INSTITUTO NACIONAL DE VÍAS **PROCESO MISIONAL EJECUCIÓN DE PROYECTOS DE INFRAESTRUCTURA DE TRANSPORTE** **MANUAL DE INTERVENTORÍA OBRA PÚBLICA** **LISTA DE CHEQUEO INFORME MENSUAL DE INTERVENTORÍA**	CÓDIGO	MEPI-MN1-IN-15-FR-1
		VERSIÓN	1
		PÁGINA	1

Contrato de Obra No. 1006 DE 2021 **Contratista:** CONSORCIO SAN SEBASTIAN O64

Contrato de Interventoría No. 990 DE 2021 **Interventoría:** CONSORCIO ICAYECO - 189

INFORME MENSUAL No. 23 **MES O PERIODO:** feb-24

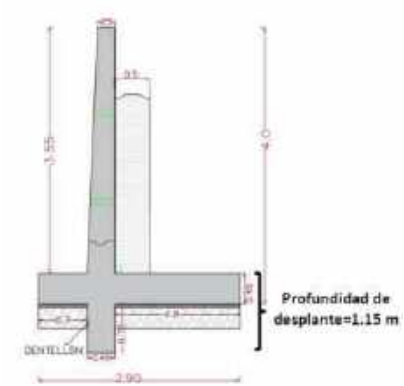
6. **Comentario Interventoría 20/12/23:** En la Tabla 16 se indica que el Coeficiente de Aceleración Sísmica Horizontal corresponde a 0.17, mientras que en la Tabla 18 se utiliza 0.17 como el Coeficiente Vertical. Revisar dichos valores y los cálculos que se derivan.
Respuesta Consultor 25/01/24: Se modificó el valor de Kho.
Cabe aclarar que el valor de Kho y Kh son diferentes ya que:
Kh: Coeficiente de aceleración sísmica horizontal
Kho= Coeficiente de aceleración sísmica horizontal para cero desplazamiento
Kv: Coeficiente de aceleración sísmica vertical
Por lo tanto, se recomienda que el diseñador estructural tenga en cuenta para la estabilidad interna del diseño del muro (fuerzas de momento y cortantes desarrolladas en el muro por la carga sísmica) los valores de As y Kho, mientras que para la verificación de la estabilidad global se hará uso de Kh y Kv los cuales se obtienen con base en el valor de PGA.

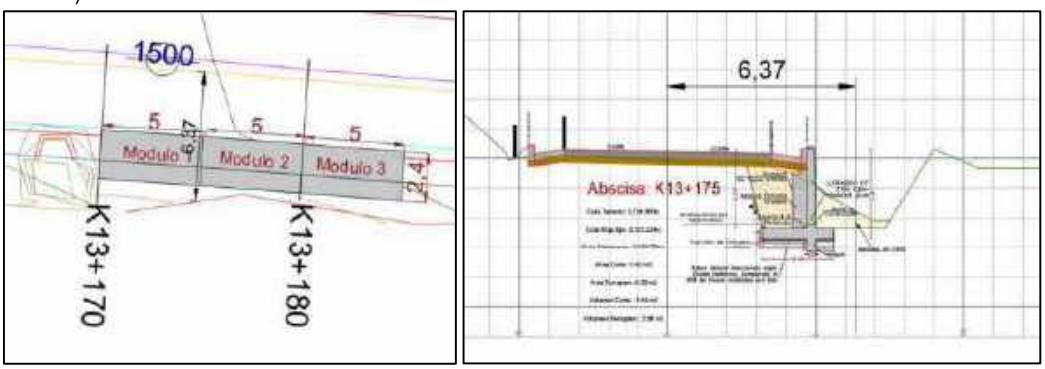
1. Se observa poca cobertura de la topografía necesaria para los análisis e implantación de las obras. Por ejemplo en la siguiente figura se muestra que en la abscisa K13+175 el ancho de la topografía desde el eje es de 6.37m (Ver planta), así que la topografía que se muestra en la sección transversal (después de los 6.37m) no fue levantada:
